改善箇所説明図

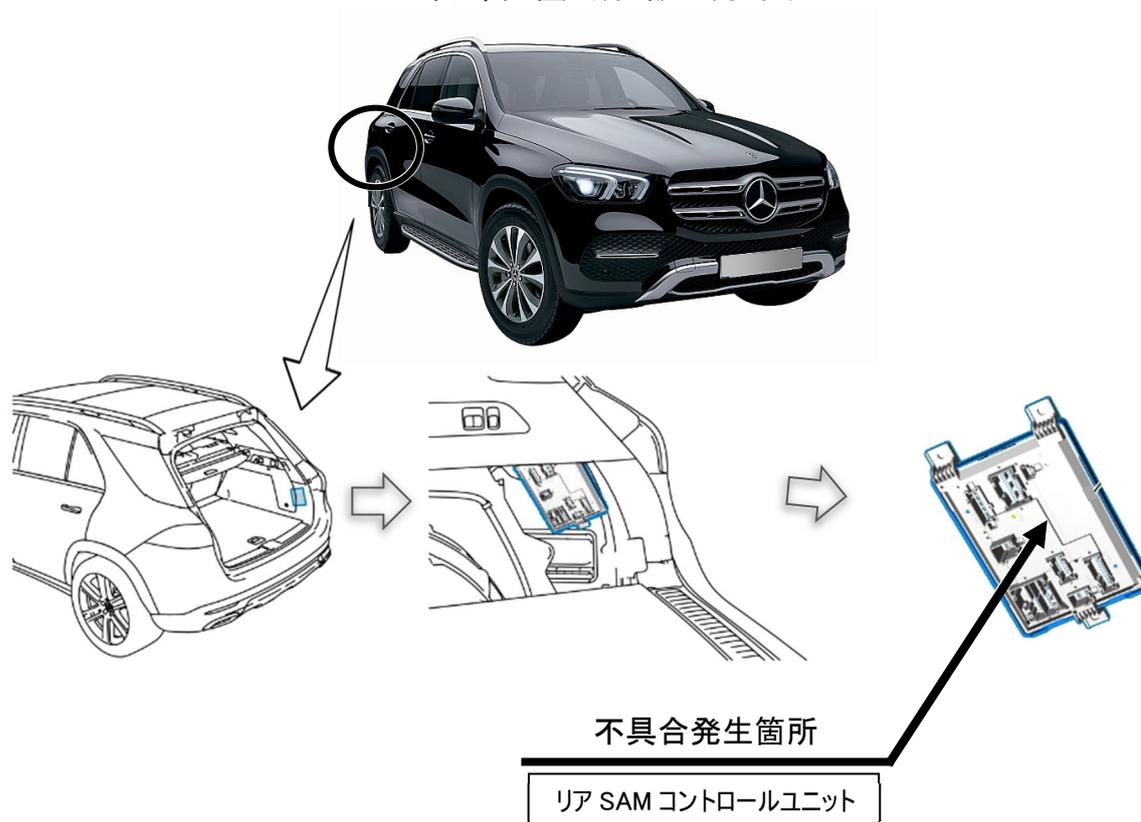
注: は、対策プログラムに書き換える部位を示す。

リア SAM (信号制御および作動モジュール) コントロールユニットにおいて、製造ツールの管理が不適切なため基板に軽微な損傷が生じているものがある。そのため、使用過程で生じる振動等で損傷が進むことで基板内に短絡が発生し、左後退灯が常時点灯し続けるおそれがある。

全車両、リア SAM コントロールユニットのプログラムを本不具合が生じた場合に、警告灯を点灯させるプログラムに書き換える。ただし、左後退灯が常時点灯している場合には、リア SAM コントロールユニットを良品に交換する。
